（仮称）神 楽 山 風 力 発 電 事 業 環 境 影 響 評 価 準 備 書

補 足 説 明 資 料

令和 2 年 4 月

J R 東日本エネルギー開発株式会社

図 1(1)

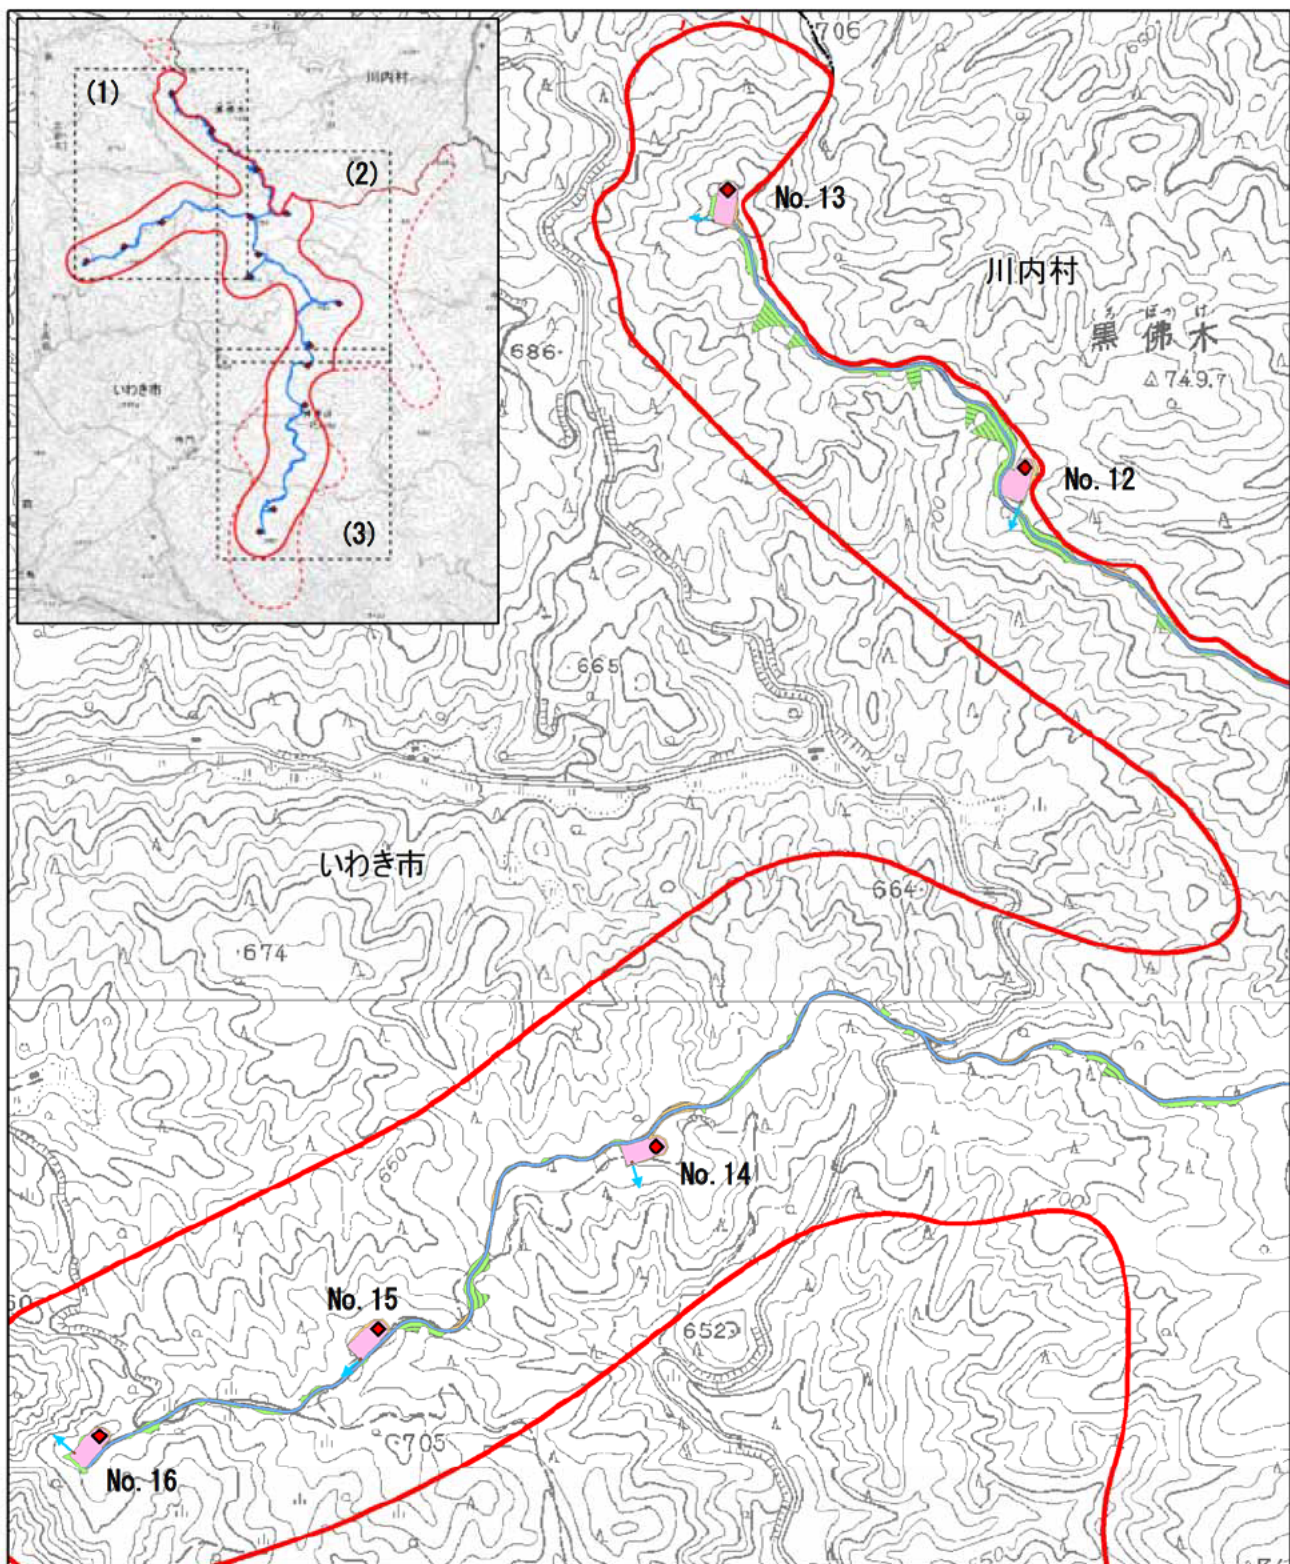
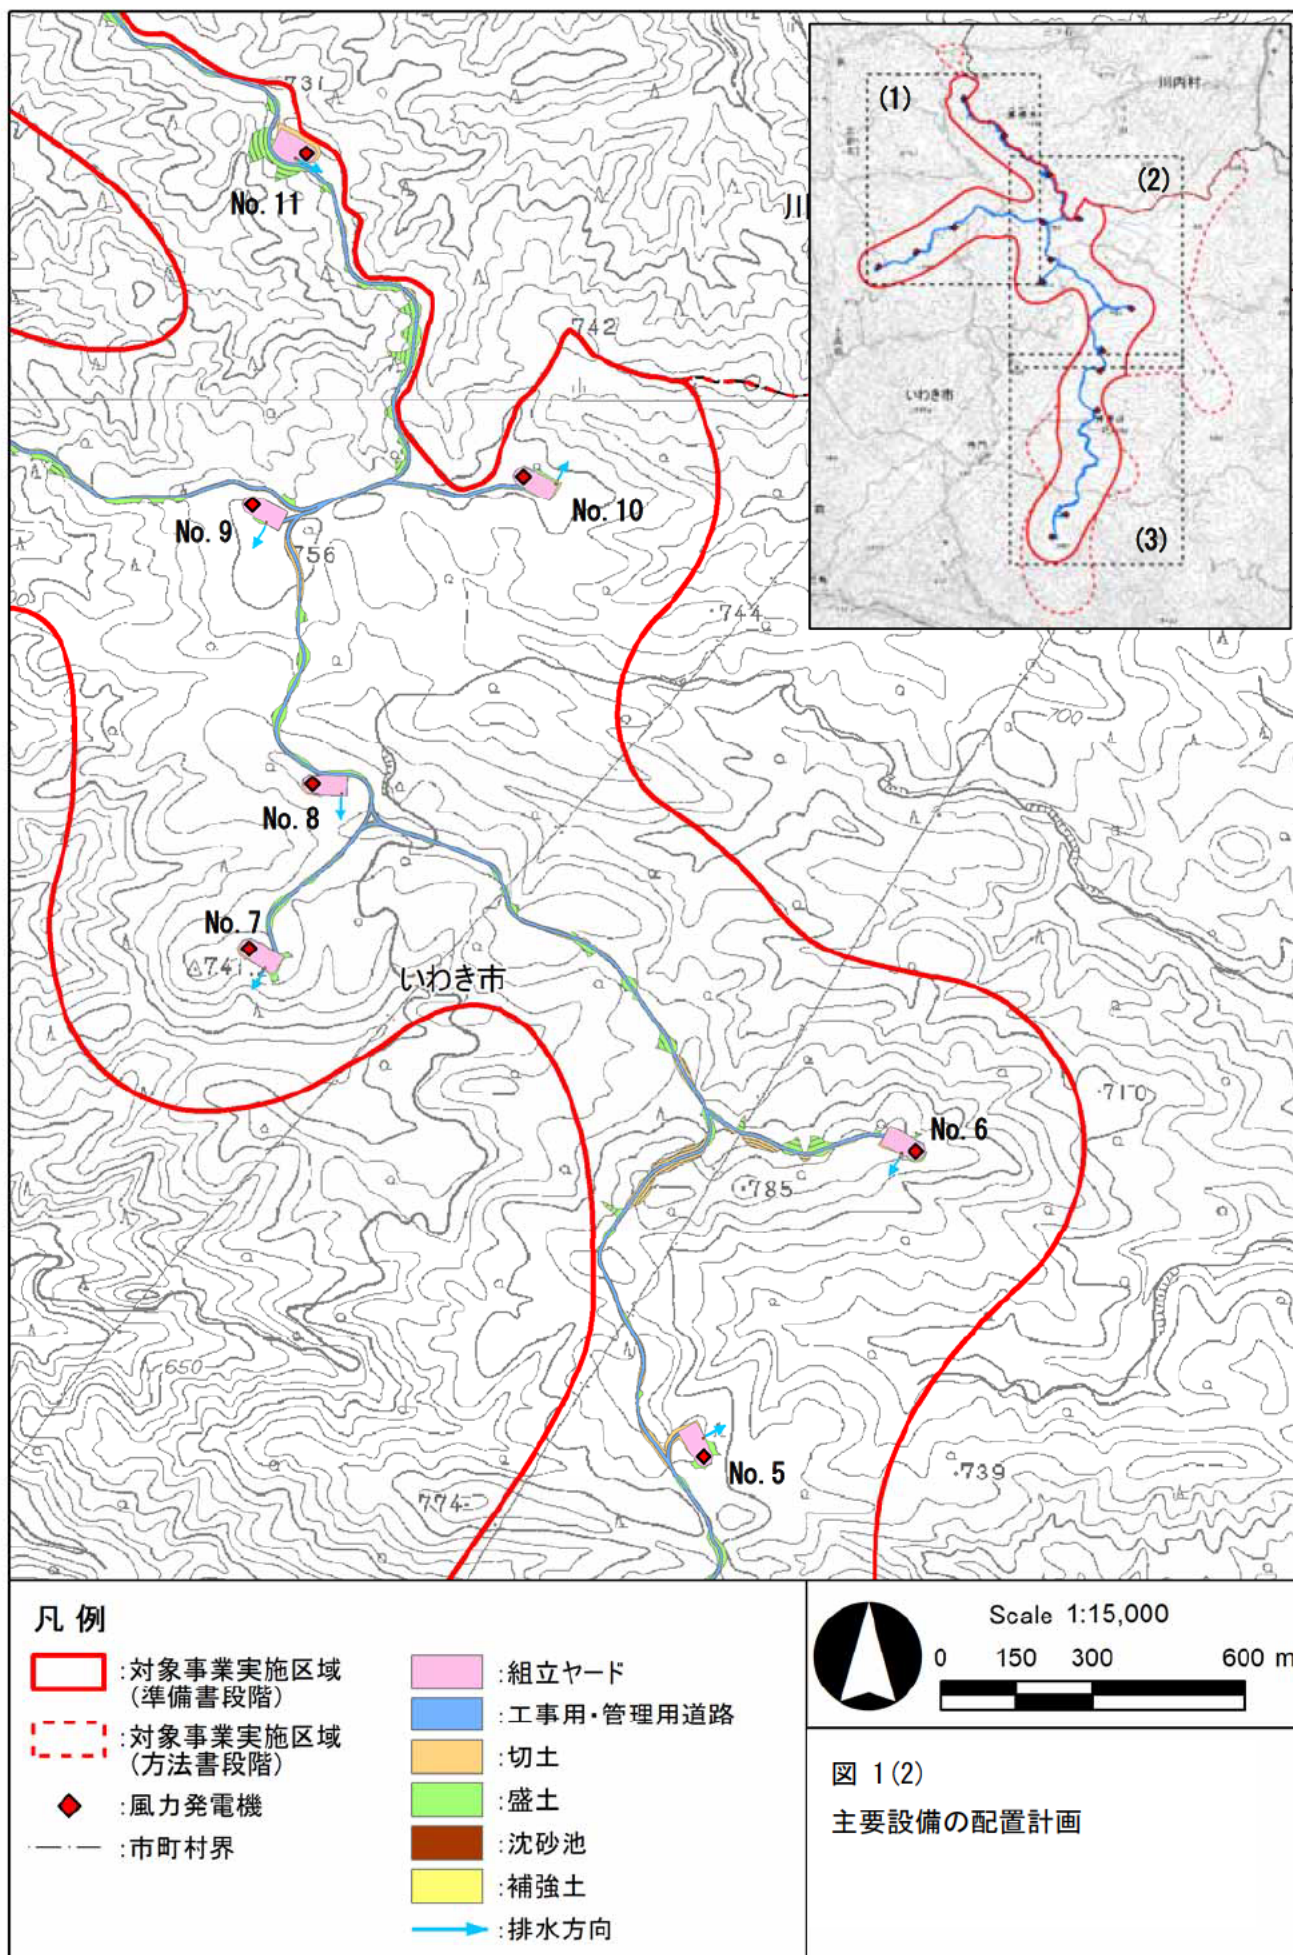
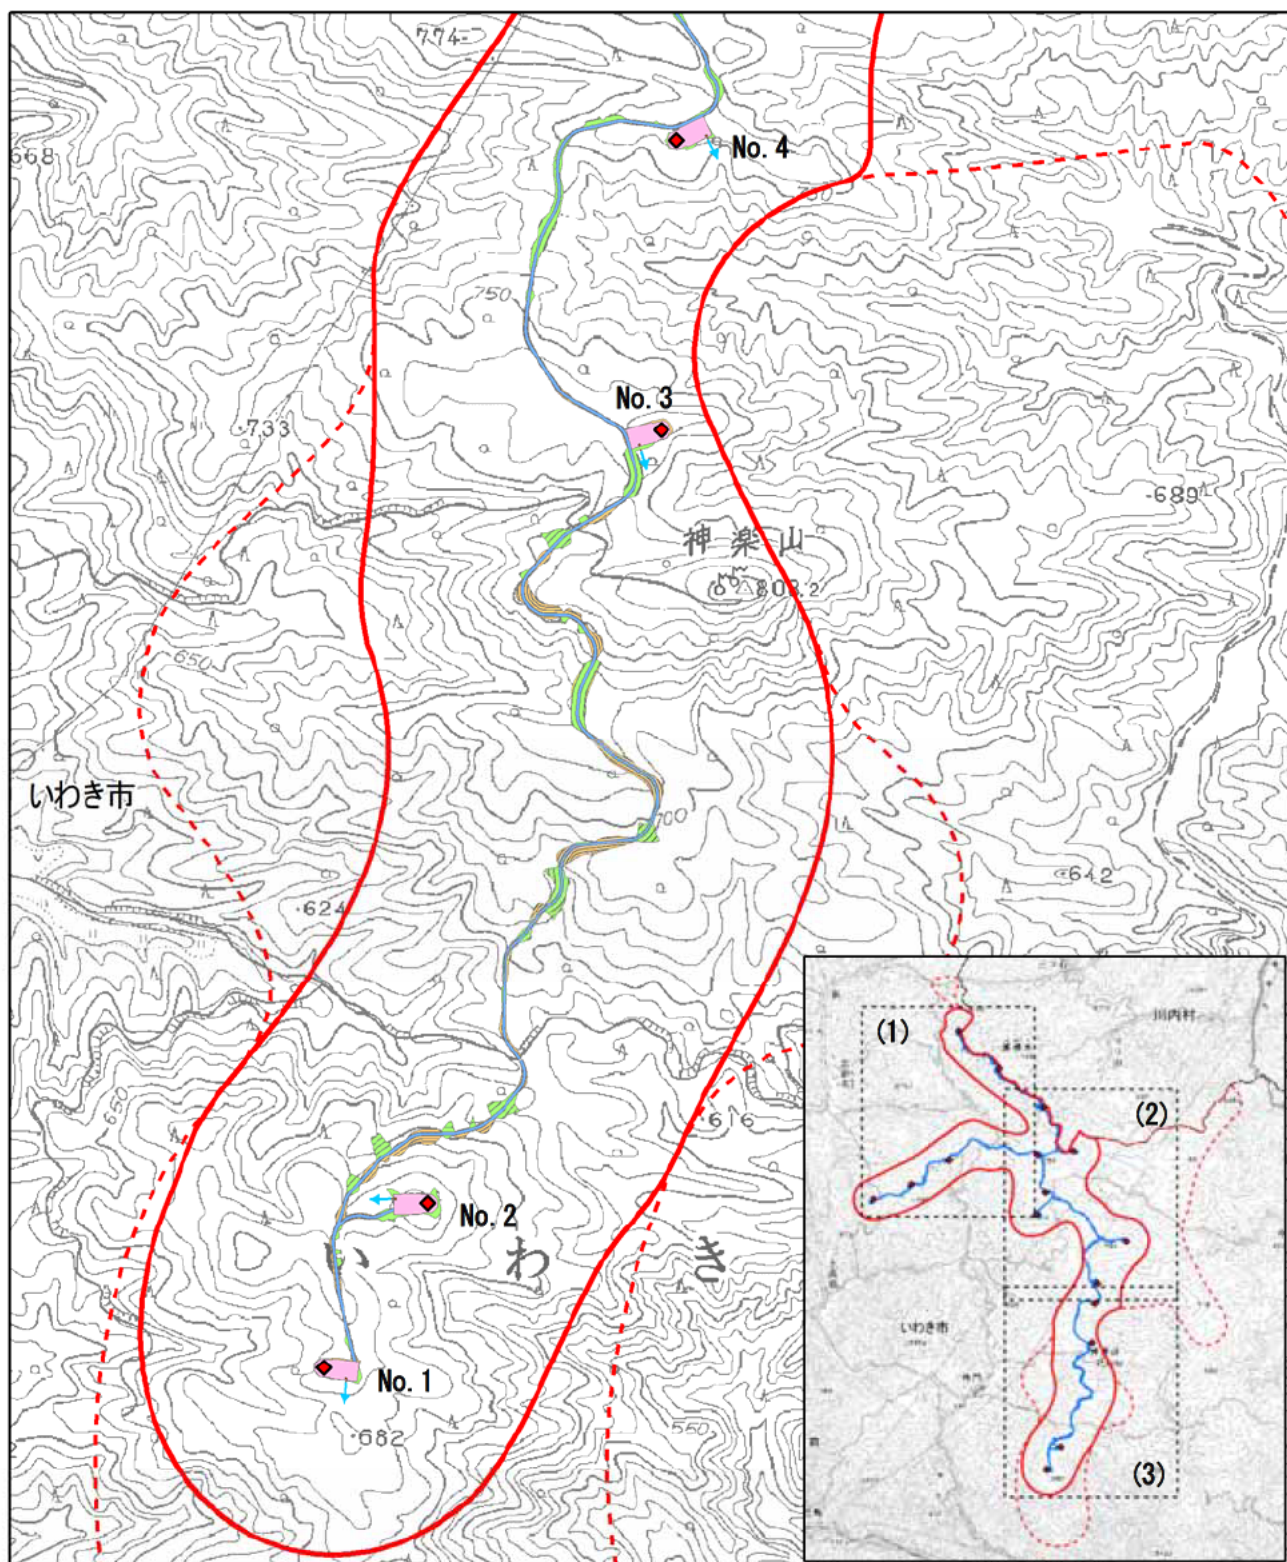
詳細図は図2. 2-6に示されていますが、図2. 2. 5については2. 5万分の1の図をベースに作成し、差し替え願います。

図2. 2. 5に示した主要設備の配置計画について、2. 5 万分の1の地形図に差し替えた図は図1(1)～(3)に示すとおりであり、評価書にも反映します。

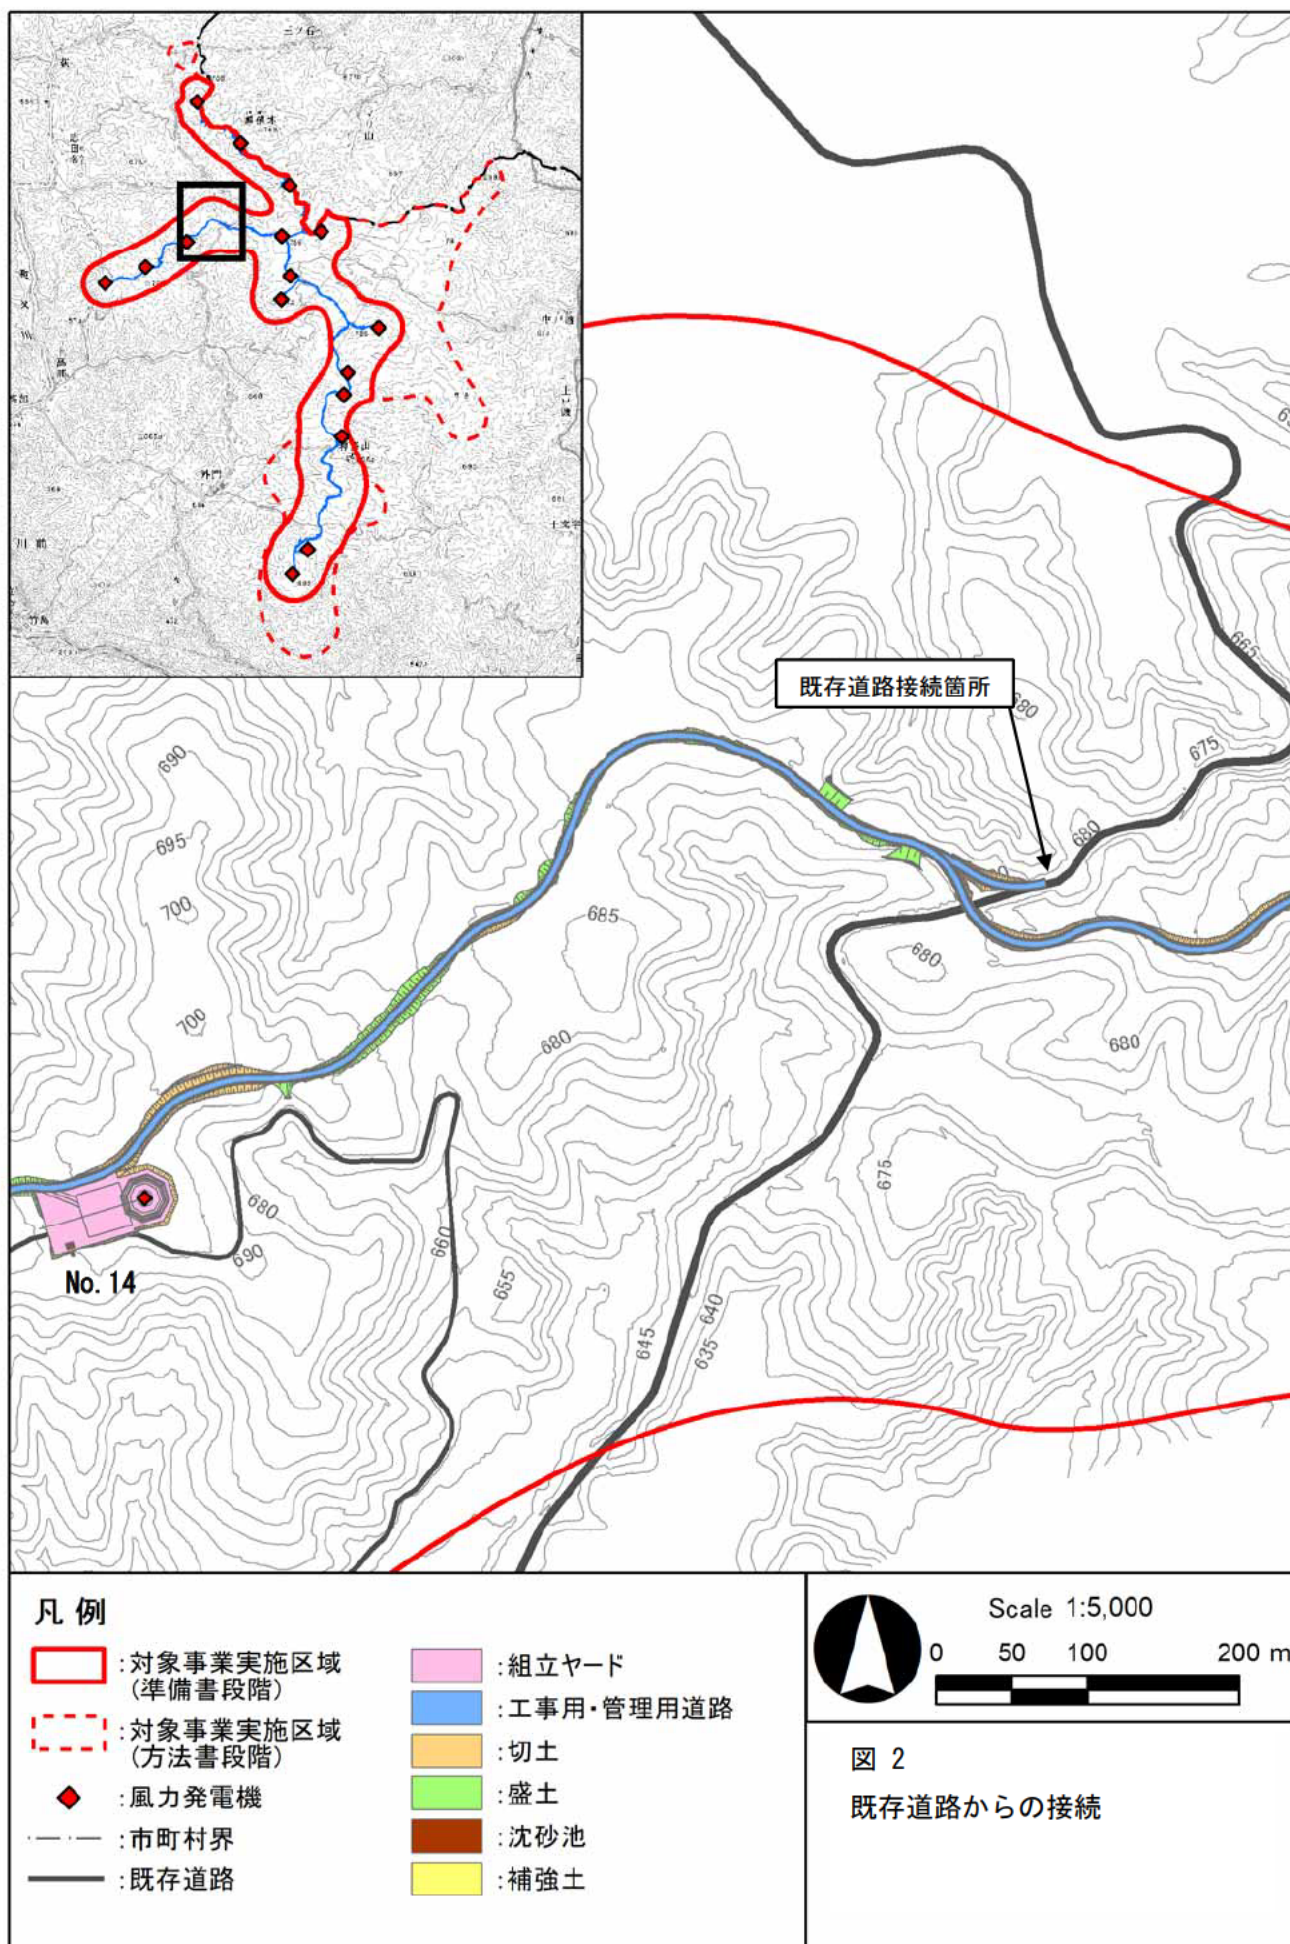
16ページ以下の改変区域図は全体のどの部分を示しているのかよくわかりませんが、道路の改変区域をすべて含んでいるのでしょうか。既存道路とどこでつながっているのかわかりません。

図中に示した着色部すべてが改変区域になります。既存道路からの接続は図 2 に示すとおりであり、評価書にも追記します。
